Rapport de l'Inspection des installations classées

Visite d'inspection du 22/07/2022

SUEZ RV Métaux non ferreux

Références : 2022-50-149
Code AIOT : 0005305741

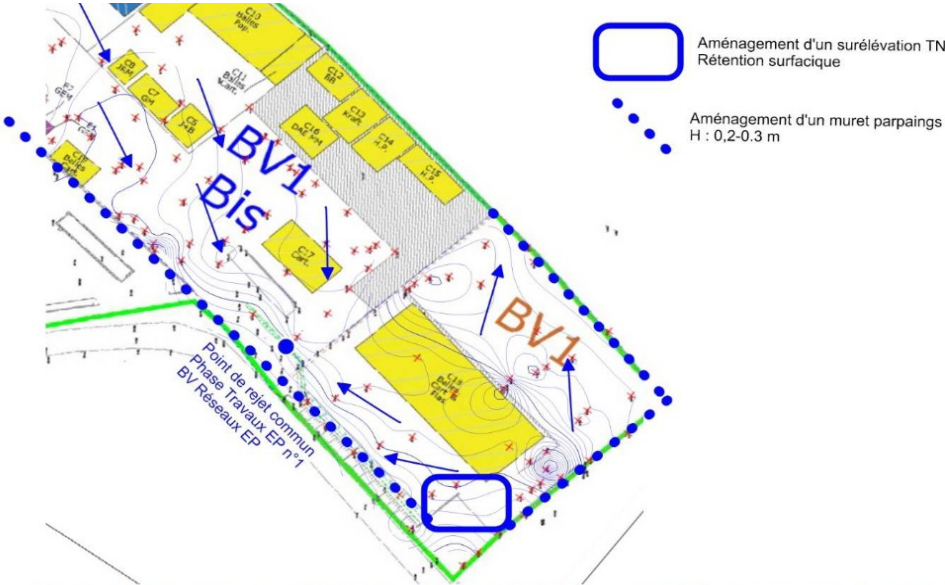
1) Le tas « C17 » de papier/carton en vrac, non couvert, présentait une surface au sol deux fois plus importante (240 m² au lieu de 120 m²) que celle présentée dans le dossier de porter à connaissance et sur laquelle se base la modélisation des flux thermiques en cas d'incendie. Le plan ci-dessous montre l'organisation du site à laquelle s'est engagé l'exploitant.

2) Le tas « C18 », balles de cartons en attente de process, doit être distant d'environ 13m de la haie sud, or le jour de l'inspection le stockage de papier carton était contre la haie (mesure qui permet à l'exploitant de stocker les bennes au nord-est de la plateforme de stockage des déchets alors que c'est en principe la place du tas C18).

Conclusion : si ces données confirment que le tas C17 est au-delà du volume prévu (630m³ au lieu

de 420m³), en volume total sur ces deux tas, il n'y a pas de dépassement (du fait que l'emplacement du tas C18 ne présentait que peu de déchets).

L'exploitant s'est engagé le jour de l'inspection se mettre conformité sous 7 jours et a en effet transmis le 29/07/22 des photos du site montrant que les tas n'étaient plus présents en dehors des zones autorisées. Cet écart est donc levé au moment de la rédaction du rapport.

Remarque : Si l'exploitant souhaite revoir la localisation de ses tas, il doit au préalable transmettre un dossier de porter à connaissance au préfet.
